国総施第31号  
国総建第43号  
国総振第40号  
平成17年6月9日

リコールの届け出に伴う建設機械の事故防止について（4月・5月分）

## 建設機械に係わるリコール届出一覧 (期間:平成17年4月、5月分)

## 改善箇所説明図

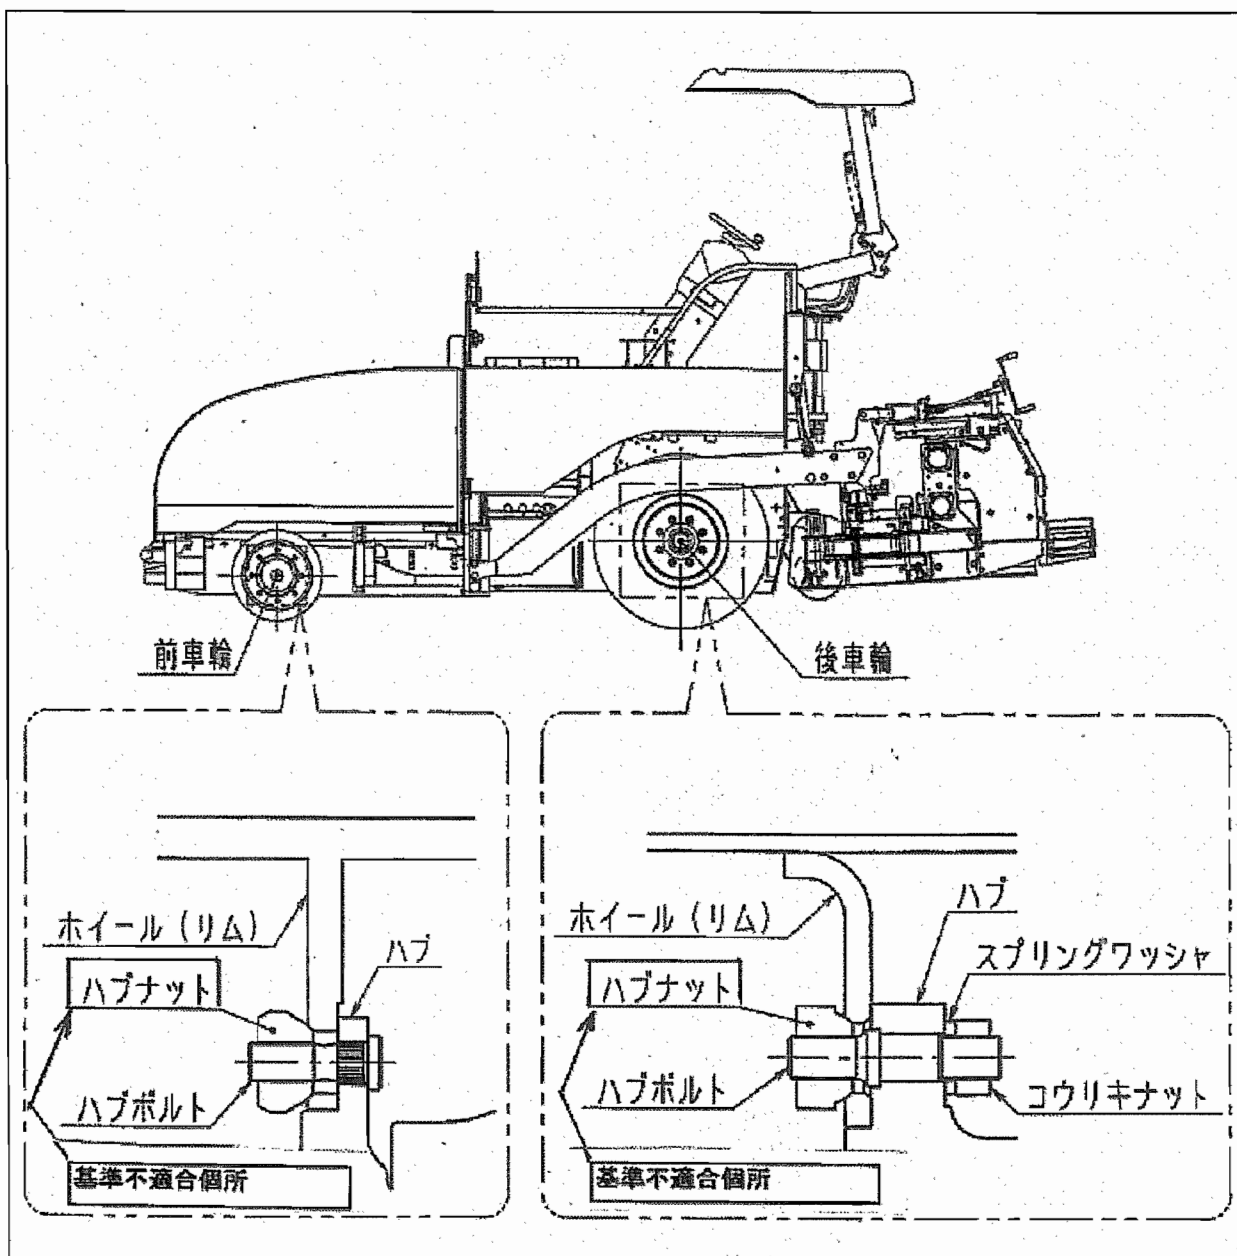
前後車輪のハブナットの締め付け力の管理が不適切なため、走行中にハブナットが緩むものがある。そのため、そのまま走行を続けると、最悪の場合ハブナットが脱落し、タイヤが脱落して走行不能に至るおそれがある。

全車両、前後車輪のハブナットの締付を点検し、正規の締め付けトルクで締め付ける。

## 改善箇所説明図

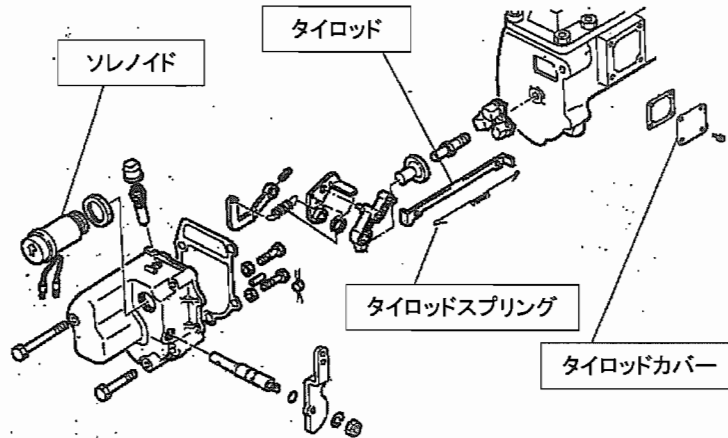
エンジンの燃料噴射量を制御するタイロッドにおいて、脱落を防止するタイロッドスプリングの強度が不足しているため、エンジン停止を繰り返し行くと、当該スプリングが折損することがある。そのため、そのままの状態で使用を続けると、タイロッドスプリングが外れてタイロッドが脱落し、最悪の場合、エンジン回転が上昇したままとなり、エンジンの停止ができなくなるおそれがある。

1. タイロッドカバーを対策品と交換する。
2. パネ力を低減した対策品のソレノイドに交換する。
3. タイロッドを対策品と交換する。
4. タイロッドスプリングを新品と交換する。

## 改善箇所説明図

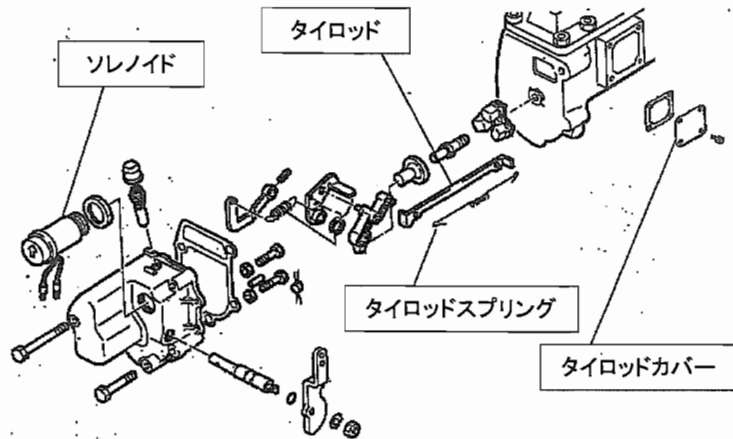
リコール届出番号	1434	リコール開始日	平成17年 5月25日
届出者の氏名又は名称	日産自動車株式会社 取締役社長 カルロス ゴーン 問い合わせ先: 産業機械事業部 技術部品質保証課 TEL 046-252-3294		
不具合の部位(部品名)	原動機(燃料ポンプ)		
基準不適合状態にあると認める構造、装置又は性能の状況及びその原因	エンジンの燃料噴射量を制御するタイロッドにおいて、脱落を防止するタイロッドスプリングの強度が不足しているため、エンジン停止を繰り返し行くと、当該スプリングが折損することがある。そのため、そのままの状態で使用を続けると、タイロッドスプリングが外れてタイロッドが脱落し、最悪の場合、エンジン回転が上昇したままとなり、エンジンの停止ができなくなるおそれがある。		
改善措置の内容	全車両、 1. タイロッドカバーを対策品と交換する。 2. パネ力を低減した対策品のソレノイドに交換する。 3. タイロッドを対策品と交換する。 4. タイロッドスプリングを新品と交換する。		
不具合件数	0件	事故の有無	無し
発見の動機	市場からの情報による。(構内作業専用車)		
自動車使用者及び自動車分解整備事業者に周知させるための措置	<ul style="list-style-type: none"> <li>・使用者:直接訪問、或いは電話により通知する。</li> <li>・分解整備事業者:全ユーザーが特定されている為、周知の処置はとらない。</li> <li>・改善実施済車には、インストパネル右側にNo.1434のステッカーを貼付する。</li> </ul>

1. タイロッドカバーを対策品と交換する。
2. パネ力を低減した対策品のソレノイドに交換する。
3. タイロッドを対策品と交換する。
4. タイロッドスプリングを新品と交換する。

## 改善箇所説明図

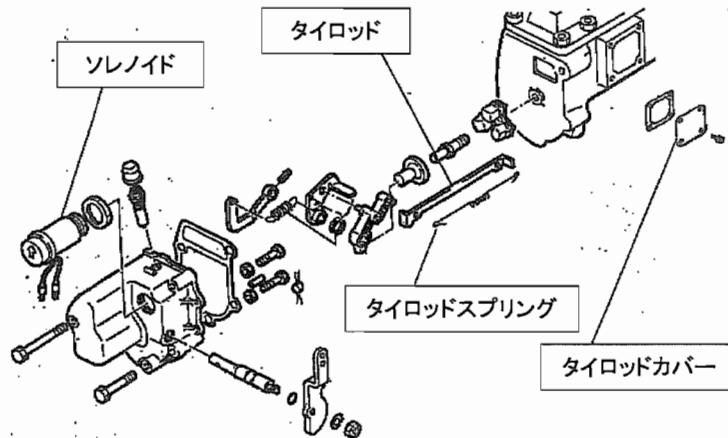
エンジンの燃料噴射量を制御するタイロッドにおいて、脱落を防止するタイロッドスプリングの強度が不足しているため、エンジン停止を繰り返し行くと、当該スプリングが折損することがある。そのため、そのままの状態で使用を続けると、タイロッドスプリングが外れてタイロッドが脱落し、最悪の場合、エンジン回転が上昇したままとなり、エンジンの停止ができなくなるおそれがある。

1. タイロッドカバーを対策品と交換する。
2. パネ力を低減した対策品のソレノイドに交換する。
3. タイロッドを対策品と交換する。
4. タイロッドスプリングを新品と交換する。
